Installation électriques à basse tension et à très basse tension (Livre 1 AR 8/9/2019) - Direction générale de l'énergie

Lieu du contrôle: RUE CHANT DES OISEAUX 17 7021 MONS Belgique

Type de contrôle: Visite périodique (Livre 1 6.5)

CONCLUSION : NON CONFORME

Tableau 1

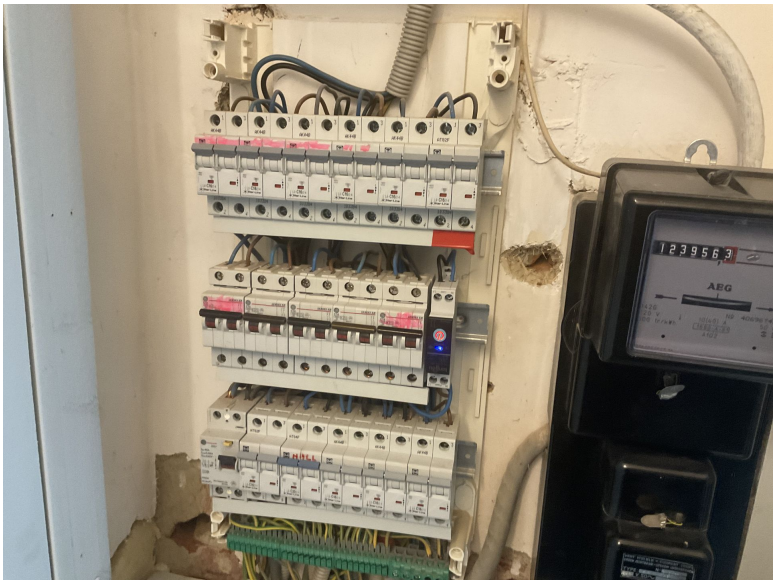
Code	Libellé	Paragraphe
Schémas & administratif		
108	Le schéma unifilaire est absent, incomplet ou ne correspond pas à l'installation.	L1 2.12 ; 2.13 ; 3.1.2.1; 9.1.1; 9.1.2
102	Le schéma de position est absent, incomplet ou ne correspond pas à l'installation.	L1: 3.1.2.; 9.1.1.; 9.1.2.
Coffret(s) électrique		
201	La tension nominale doit être affichée de manière apparente en un endroit judicieusement choisi.	L1 3.1.3.3
Différentiel		
502	Prévoyez un ou des interrupteur différentiel distinct d'une sensibilité de 30 mA pour salle de bain, lessiveuse, lave-vaisselle et/ou séchoir et appareils semblables.	L1 4.2.4.3
503	Prévoyez un ou des interrupteur différentiel d'une sensibilité de 30 mA pour pour les circuits équipées de prise sans terre	L1 8.2.1.6
Liaisons équipotentielles		
300	Les liaisons équipotentielles principales sont manquantes, incomplètes ou leur section est insuffisante.	L1:5.4.4.1.

La prise de terre n est pas mesurable
Le teste d isolement n est pas été réalisé
Les câble n est pas protégé mécaniquement
Introduite les conducteurs dans la matière fixée bien les câble
Les connexions dois être dans une boîte de dérivation
